Váš dopis zn.  
Ze dne  
Naše zn. 16707/2023-SŽ-SSZ-OVZ

## **„Modernizace a dostavba ŽST Praha Masarykovo nádraží“**

### **Vysvětlení, změny a doplnění zadávací dokumentace - Dodatek č. 11**

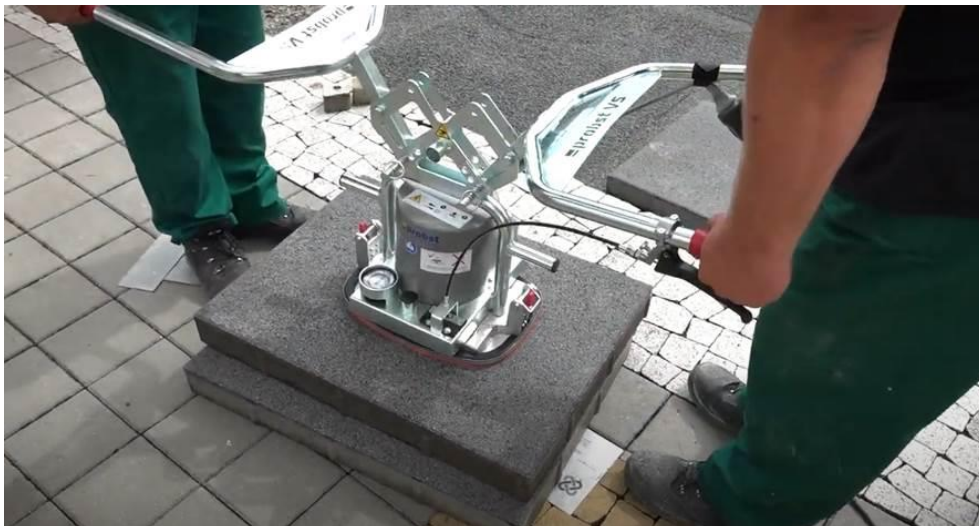
K postoupené zadávací dokumentaci k objektu **SO 11-79-01 ŽST Praha Masarykovo nádraží, platforma zastřešení, parková úprava.**

V zadavatelem poskytnuté dokumentaci je uvedena pochozí žulová dlažba takového rozměru, který není určen pro ruční pokládku.

**Žádáme zadavatele o informaci, zda únosnost ŽB desky platformy dovoluje pojezd mechanizace pro strojní pokládku dlažby?**

Je navržena dlažba o rozměrech 900/600/40mm. Dlažba tohoto typu se běžně pokládá ručně – viz přiložené foto. Co se týká pojezdu mechanizace – viz odpověď na dotaz č. 173.
